第4回 矢作ダム堰堤改良技術検討委員会

委員会資料

平成22年2月3日

国土交通省 中部地方整備局 矢作ダム管理所
豊橋河川事務所

図 河床高の経年変化(昭和40年～平成18年)

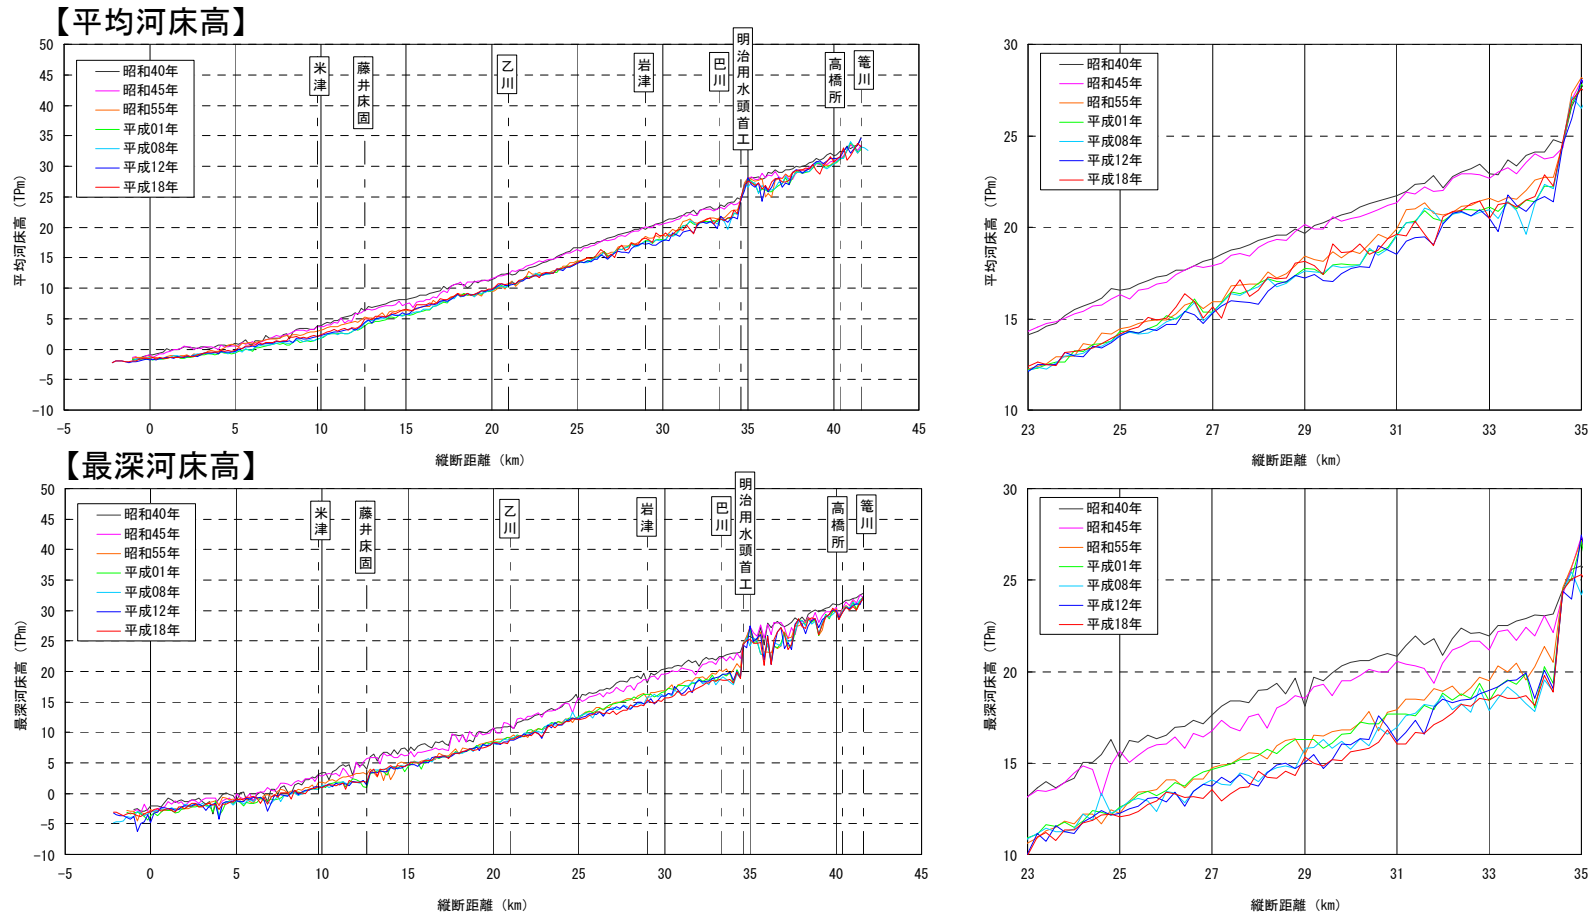
河床高経年変化は、平均河床高と最深河床高で整理すること。

- 約25～34kmの区間について、平均河床高は近年やや上昇傾向にあるにもかかわらず、最深河床高は現在も低下傾向にある。この区間では、みお筋の固定化と砂州上の樹林化が進行している。
- 乙川合流後の平均河床高は上流区間よりやや上昇しており、支川からの土砂流入の影響によるものと推察される。
- 平均河床高と最深河床高の整理により、みお筋の固定化の進行区間が明らかとなった。

図 ダム堆砂量、砂利採取量、河床変動量の経年変化 (昭和40年~平成18年約42年間)

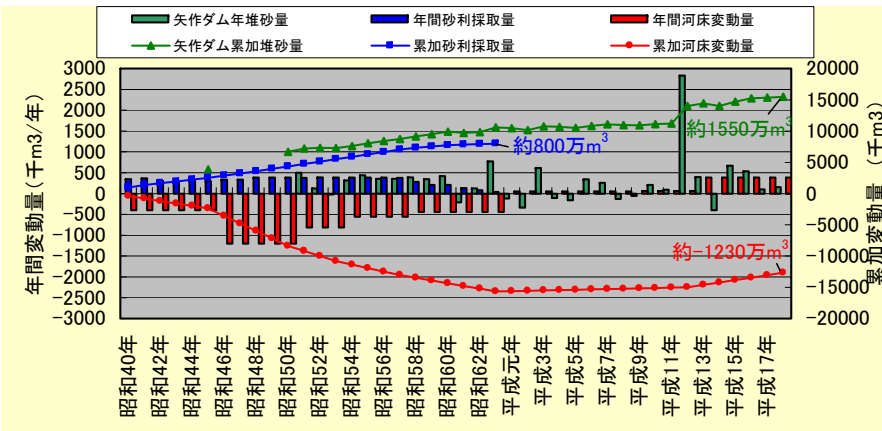
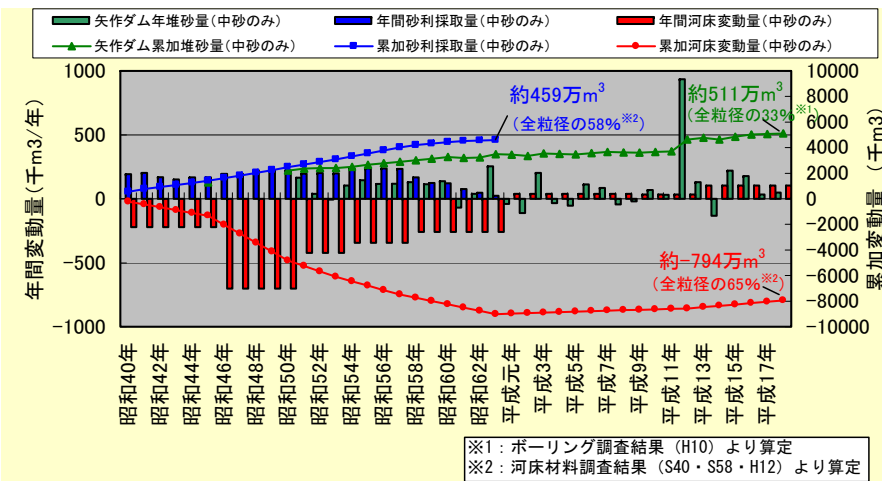
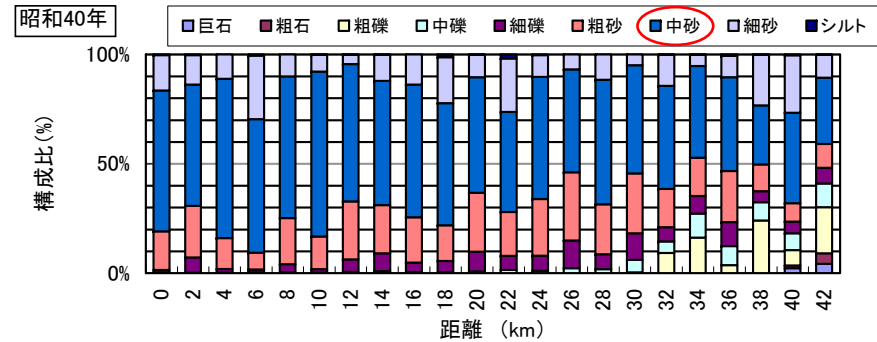
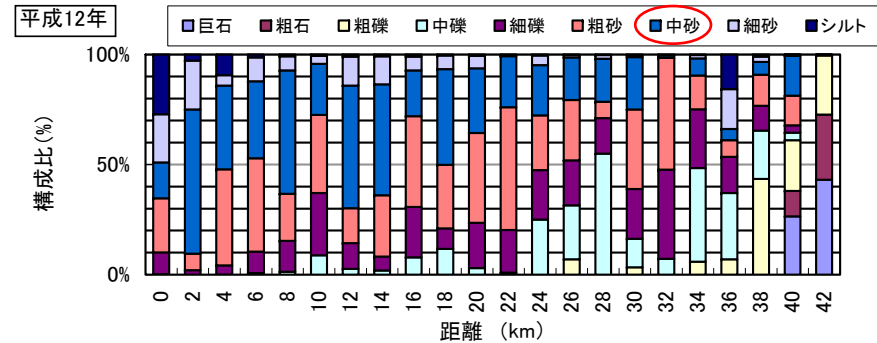
2 実績の土砂収支においても、粒径別に整理することが望ましい。矢作ダムに貯まっている、砂利採取したものの粒径もできる限り整理すること。

- 矢作川は本来中砂が主体の河川であることから、中砂(0.25~0.85mm)に着目し土砂収支を整理した。
- 矢作ダム堆砂量511万m³と砂利採取量459万m³の合計970万m³は、河床変動量794万m³を上回り、この差が海岸領域への供給土砂量に相当する。
- 昭和40年当時、直轄区間の河床材料は中砂が主体であったが、平成12年時点では減少している。

図 矢作ダム堆砂量の経年変化

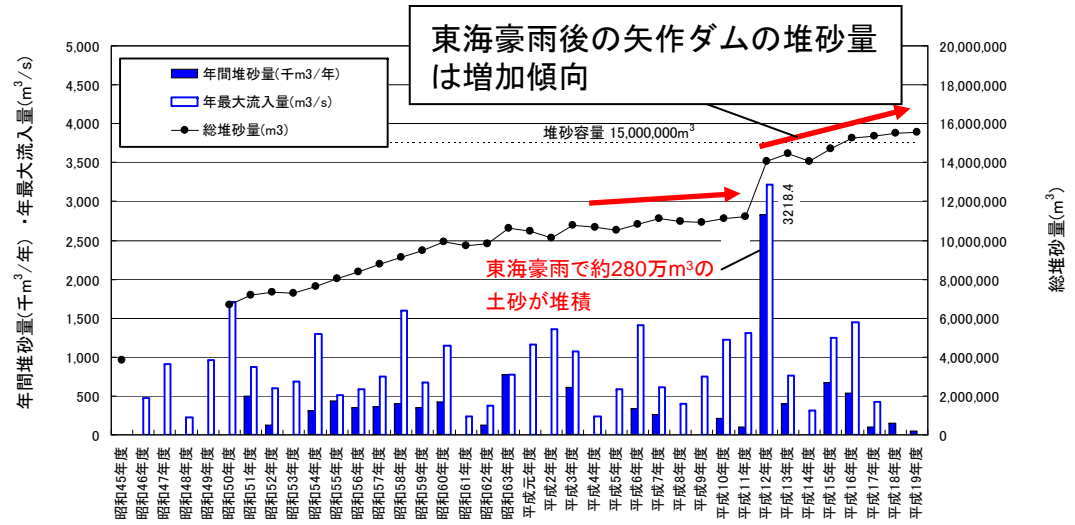
近年の河道への土砂堆積量が多い要因が東海豪雨であるか再確認すること。

- 矢作ダムの堆砂量と直轄河道の堆積土砂量は、ともに東海豪雨後に増加傾向になっており、近年（平成13年以降）の河道の土砂堆積増加の要因は東海豪雨であると推察される。

図 河床変動高(現況河道)

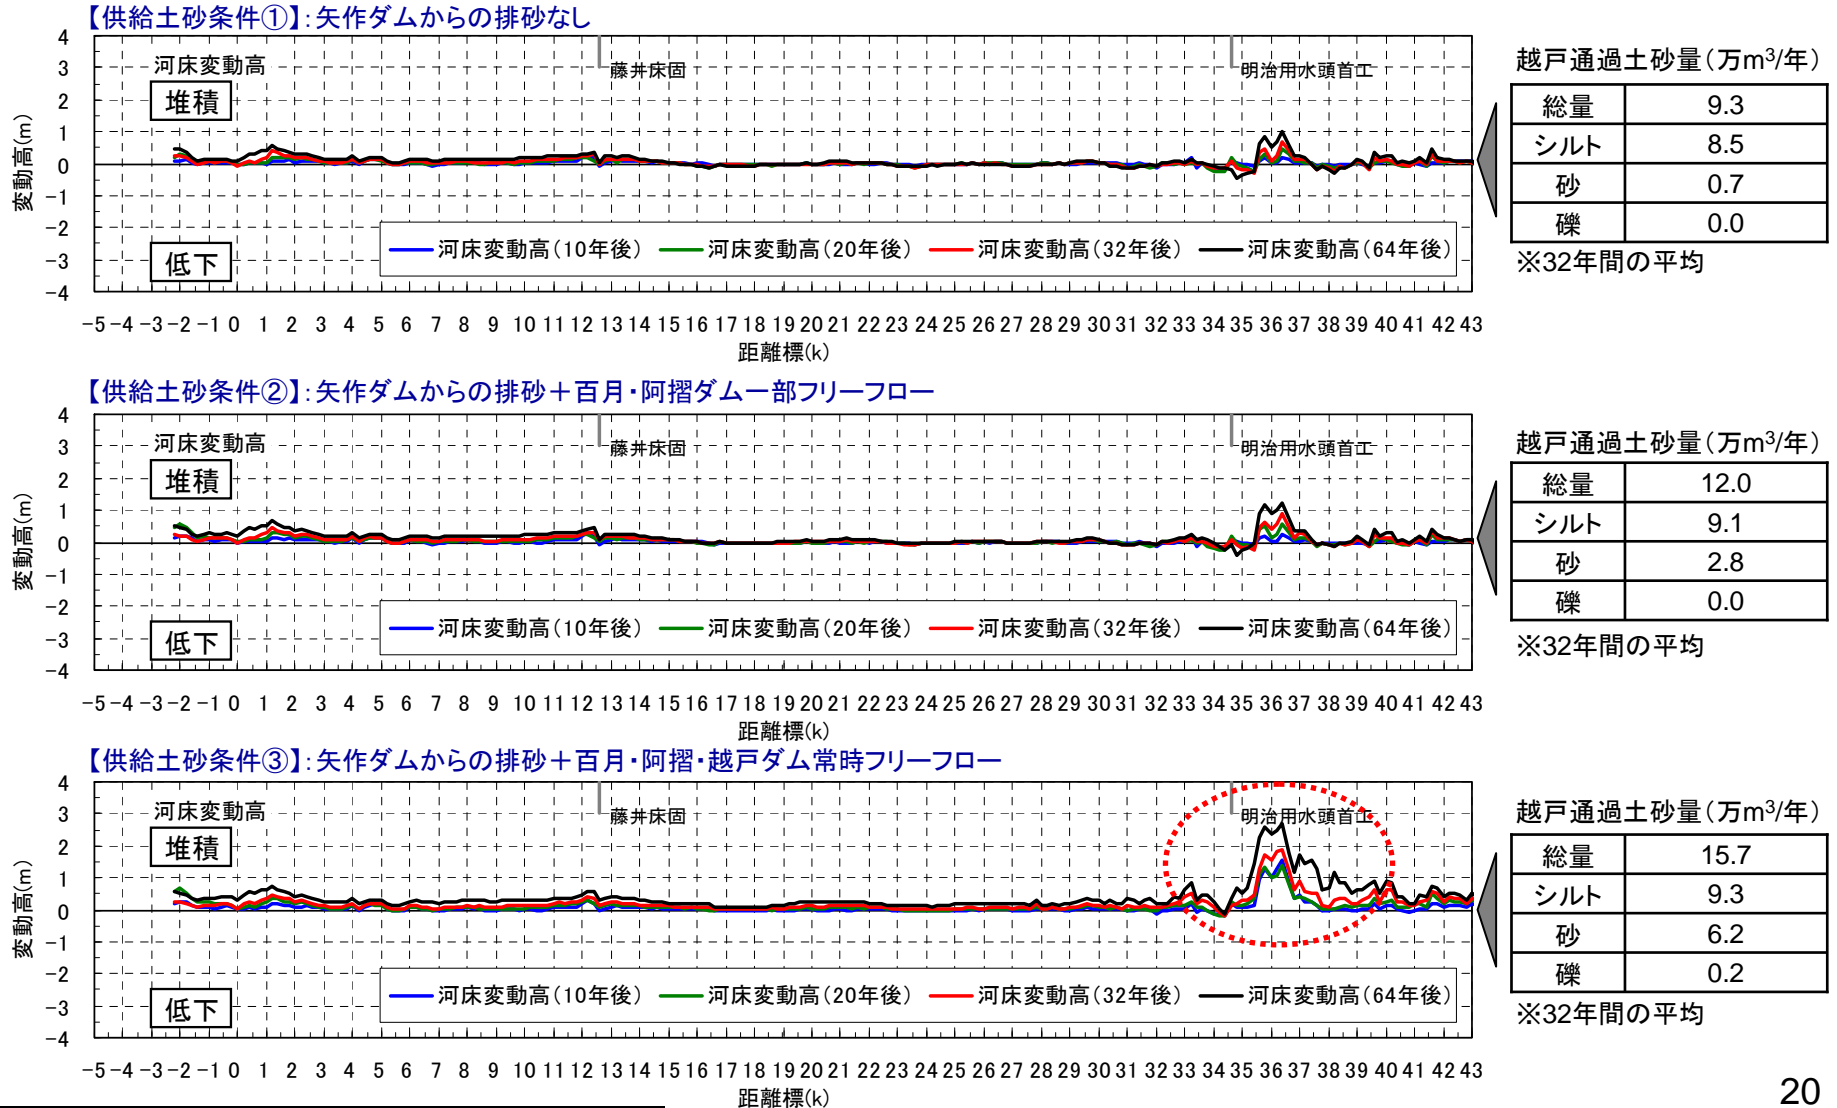
5 越戸ダムの通過土砂量ははじめの32年とそれ以降で傾向が異なる。下流の土砂管理ではどのように取り扱うのか。

- 供給土砂条件①の場合、全川の河床は上昇傾向。一方、供給土砂条件②とした場合、河床高はさらに上昇傾向となるものの、上昇量は最大約10cm、平均約3cm※。
 - 供給土砂条件③では、**明治用水頭首工の直上流で大きな堆積**が生じる。その他の区間における上昇量は最大20cm、平均8cm※（供給土砂条件①との比較）。
- ※32年後を対象に30kmより下流区間で集計

図 河床変動高(整備計画河道) : 現況河道よりも堆積高が大きい区間

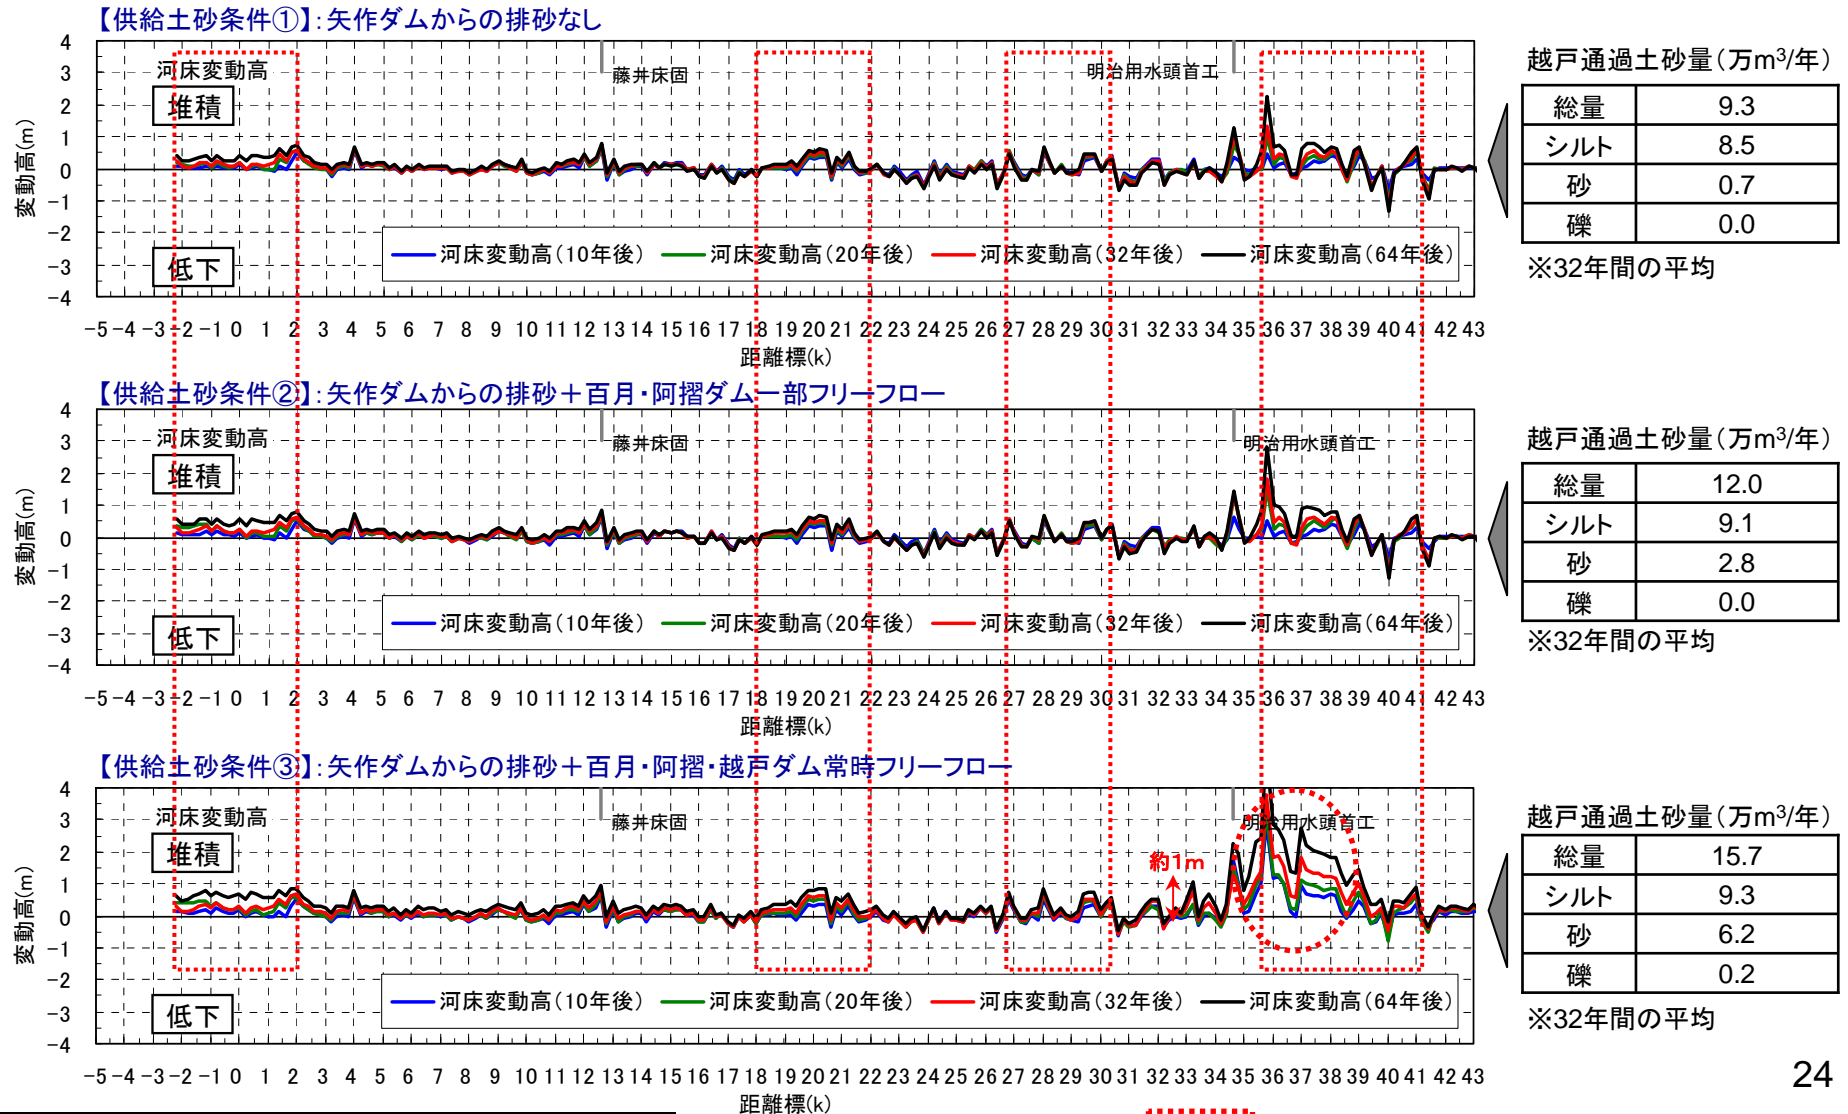
5 越戸ダムの通過土砂量ははじめの32年とそれ以降で傾向が異なる。下流の土砂管理ではどのように取り扱うのか。

- 河口部、約18~22kの区間、約27~30kの区間、明治用水頭首工の上流区間の堆積高は、現況河道よりも大きい(供給土砂条件①~③)。
- 供給土砂条件③の堆積高は、明治頭首工下流区間では**最大1m程度**であるが、**明治用水頭首工の上流区間の堆積高は現況河道を大きく上回る。**

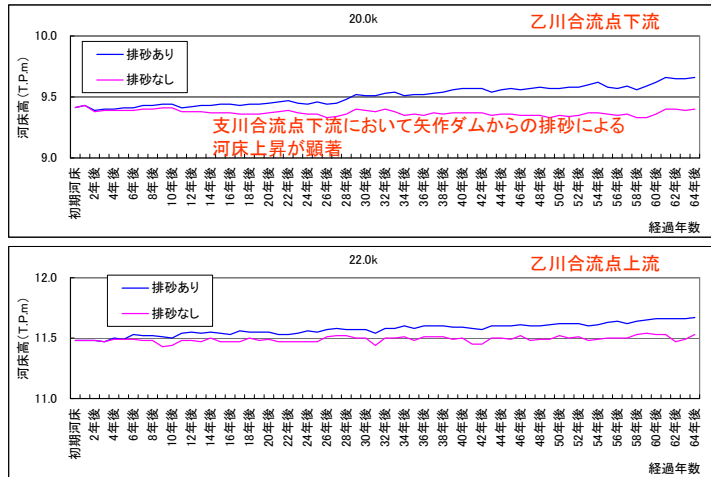
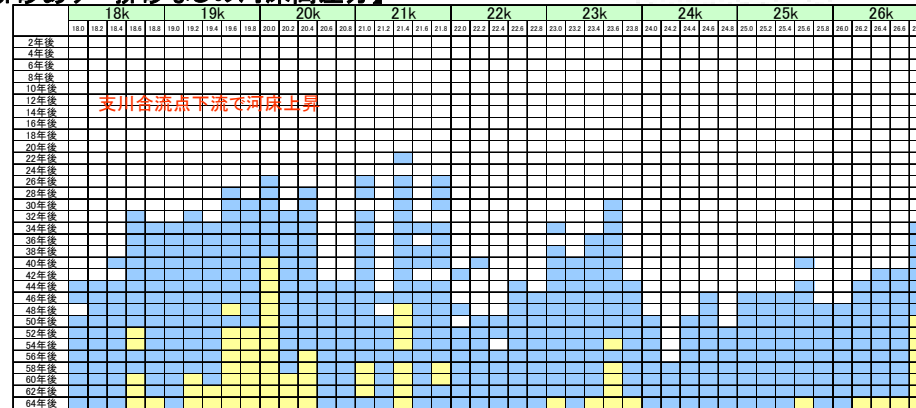
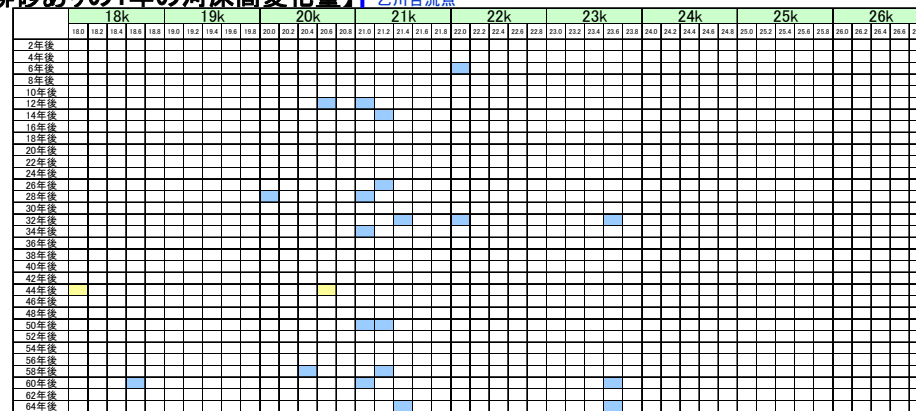
8 取水施設や支川合流点の河床高について考慮が必要。

- ・排砂ありー排砂なしの河床高差分の表によると、20年後までは全川に渡って矢作ダムからの排砂による河床高への影響は見られない。
- ・26年後以降から矢作ダムからの排砂による堆積が認められるものの、河床高の差分は64年後においても30cm程度である。
- ・また、支川(乙川)合流点21kより下流において、矢作ダムからの排砂による河床上昇が顕著である。
